Dans le choix du PEM Ouest Var à St Cyr sur l'actuel évitement fret, qu'est ce qui justifie que cet évitement fret soit impérativement reconstitué sur la commune de St Cyr ?

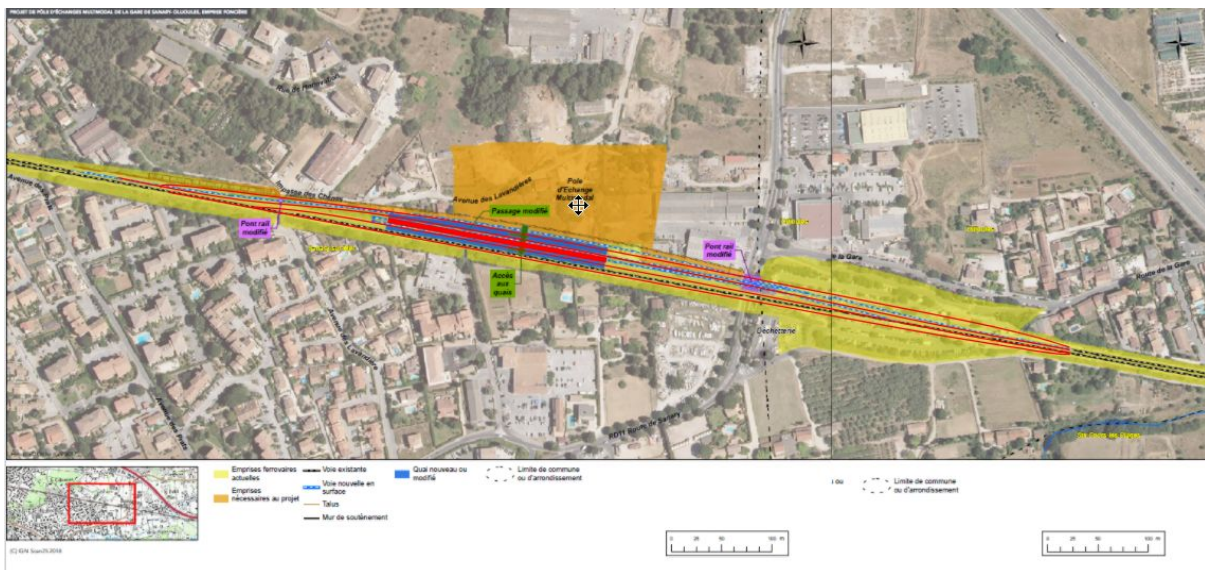
- OU BIEN, entre les communes d'Ollioules et Sanary, en déplaçant la gare actuelle vers l'ouest comme dans la variante Sanary de la SNCF pour le PEM terminus ouest var, mais dans une configuration plus simple : les 2 voies principales desserviraient un unique quai central, et seraient entourées de 2 voies d'évitement fret ; entre l'extrémité est des quais actuels d'Ollioules, et l'extrémité ouest des aménagements envisagés pour le PEM de Sanary, il y a plus de 790m qui permettraient d'insérer 2 évitements fret, en restant dans les emprises SNCF et en utilisant qu'une partie des emprises prévues pour le PEM de Sanary. (cf esquisse de schéma ci-dessous, en rouge par dessus les cartes d'emprises foncières de la variante SNCF)

Dans la seconde solution, il s'agirait en fait de réaliser les 2 PEM de Sanary et St Cyr, mais avec le terminus de la navette à St Cyr (Sanary n'étant qu'une gare de passage "comme les autres"), ce qui pourrait être un très bon compromis. Au niveau financier, la réalisation d'un PEM terminus à St Cyr, dans les emprises ferroviaires de l'actuel évitement fret, sera vraisemblablement moins cher que le PEM projeté à Sanary par la SNCF. Par ailleurs, la reconstitution des voies fret dans des emprises existantes ou projetées sera également moins cher que leur reconstitution à St Cyr. Il en résulte que cette proposition devrait être financièrement certes un peu + cher que la variante Sanary de la SNCF, mais beaucoup moins chère que la variante St Cyr de la SNCF.
